### Mocowanie Śrubowe tarcz hamulcowych w osiach SAF - SI/ZI oraz SAF z serii B9: Wymiana dla projektu DELTAPROTEKT.

**z powłoką dla śrub mocujących tarcze hamulcowe DELTAPROTEKT**

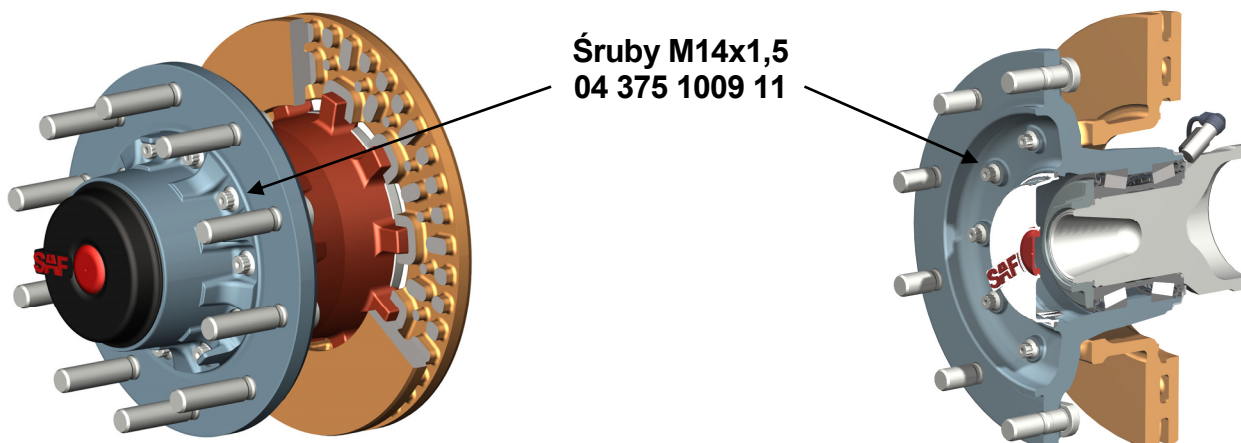
SAF-HOLLAND będzie ze skutkiem natychmiastowym zamieniać śruby mocujące tarcze hamulcowe w osiach **SAF SI/ZI** oraz **SAF z serii B9** na te z pokryciem Chrome VI-free DELTAPROTEKT w trakcie kontynuacji optymalizacji projektu.

Korzyści tego nowego pokrycia oprócz Chrom VI- freedom są znacznie lepsze zabezpieczenia antykorozyjne – 504 godziny odporności solnej wg DIN 50021 oraz dobra stabilność na temperaturę.

Śruby **04 375 1009 11** można zidentyfikować przez wysokiej jakości powłokę srebrnego koloru oraz znakiem klasy **11,9** na ich główkach.

Poprzedni proces dokręcania śrub mocujących tarcze hamulcowe **SAF SI/ZI** oraz **SAF serii B9** z nowym pokryciem DELTAPROTEKT pozostaje taki sam: przykręcanie do **50 Nm** po przekątnej następnie dokręcanie o kolejne **120 st. po przekątnej**.

Należy pamiętać, że podczas wymiany tarczy hamulcowej śruby **04 375 1009 11** muszą zostać również wymienione. Śruby, które były już używane **nie mogą być użyte** ponownie!
